建筑专业设计更改通知单

工程名称	福州国际人才港（一期）	工程编号	2023-01	图 别	建修	更改理由	设计修改	<input checked="" type="checkbox"/> 原设计的改进和完善 <input type="checkbox"/> 其他工种设计人员配合要求 <input type="checkbox"/> 施工图审查 <input type="checkbox"/> 其他：	设计变更	<input type="checkbox"/> 地质条件与资料有出入 <input type="checkbox"/> 建设单位要求变更 <input type="checkbox"/> 根据工程联系单的要求变更 <input type="checkbox"/> 其他：
子项名称	1#楼	子项编号		更改编号	2024-12-06					
建设单位	福建榕发旗山湖建设发展有限公司	施工单位		监理单位

四层局部平面图 1:100

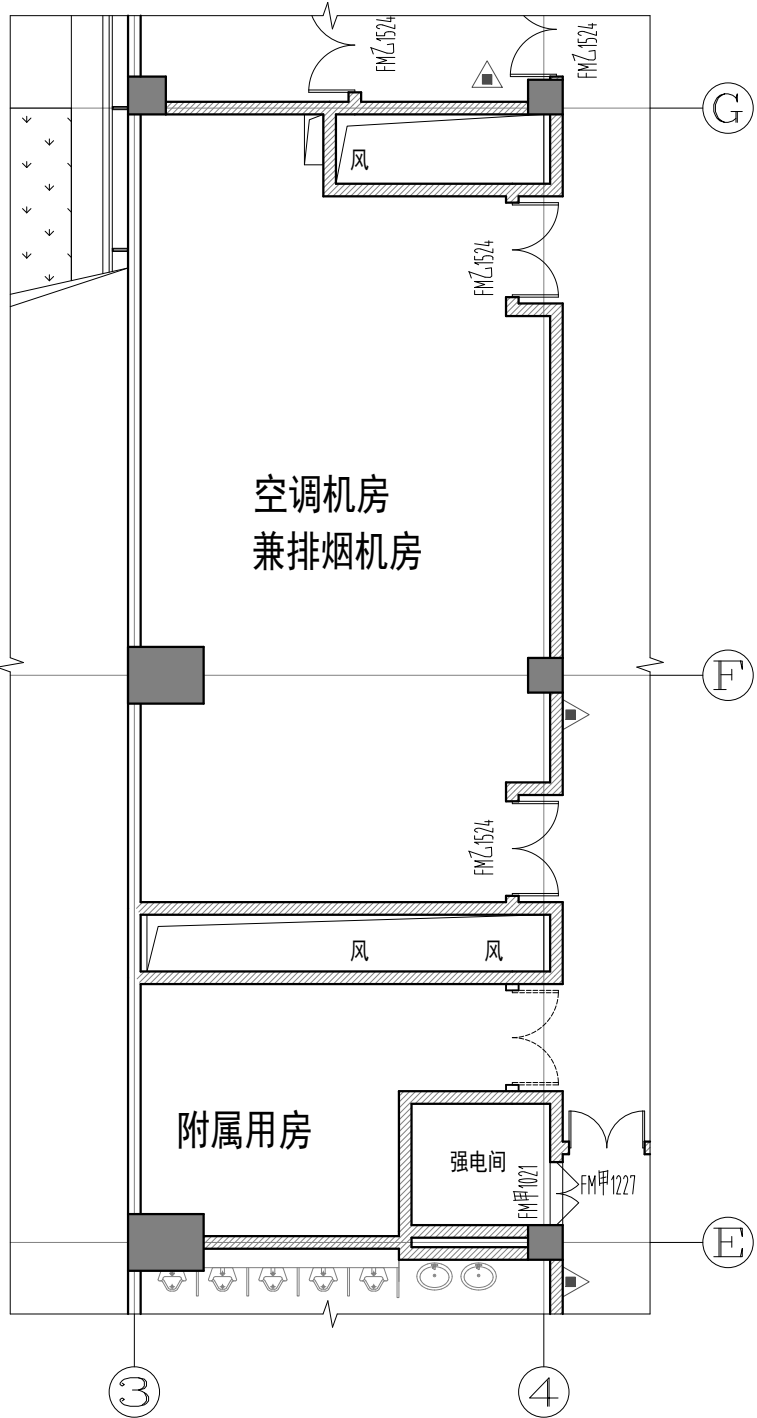
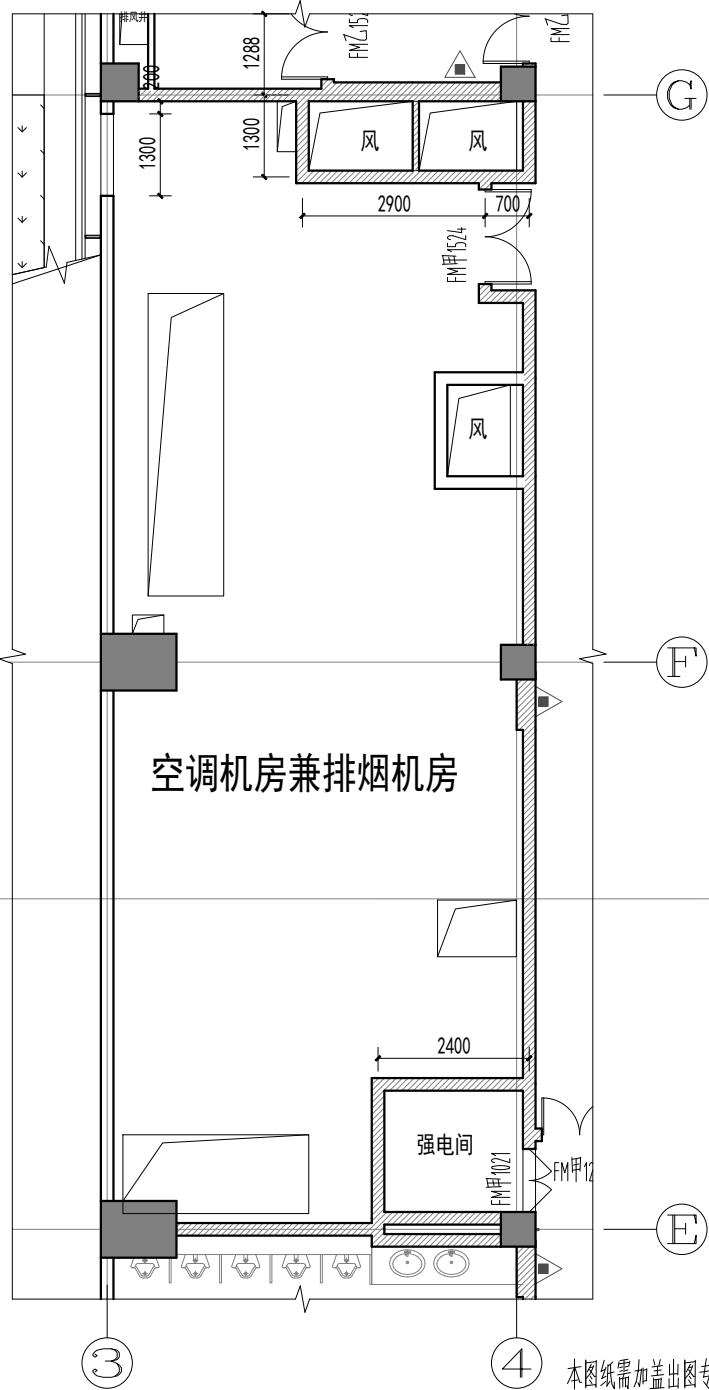
注：1#楼四层3~4轴交E~G轴处空调机房兼排烟机房配合暖通专业布局调整，具体修改详下图。
